大飯発電所第3,4号機  
火災感知器増設に係る  
設計及び工事計画認可申請

コメント回答について

2022年6月  
関西電力株式会社

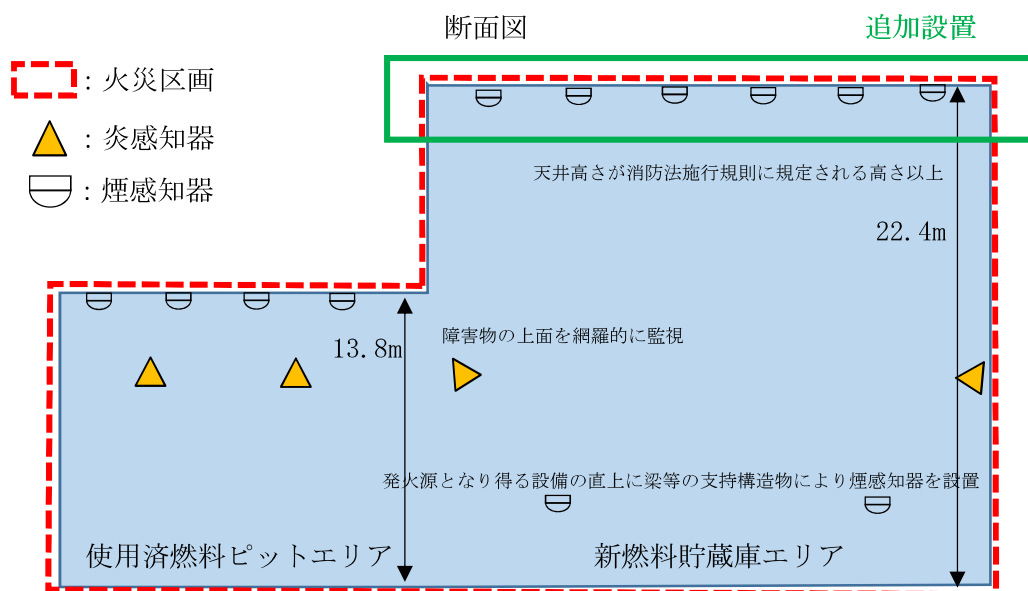
<5/17 審査会合コメントNo.1,2,3>

- 格納容器内オペレーティングフロアで発生した火災を有効に感知できる感知器の設置場所を資料に示すこと。
- 火災を有効に感知できる場所ということを説明する上で、空気の流れの説明が必要であれば技術的な根拠をもって説明すること。
- 火災を有効に感知できる場所の中で、最終的に感知器を設置する場所を決めた理由を示すこと。

コメント内容を踏まえ、資料1-2のうち「補足説明資料3-2 原子炉格納容器の火災感知器設計について」を修正した。
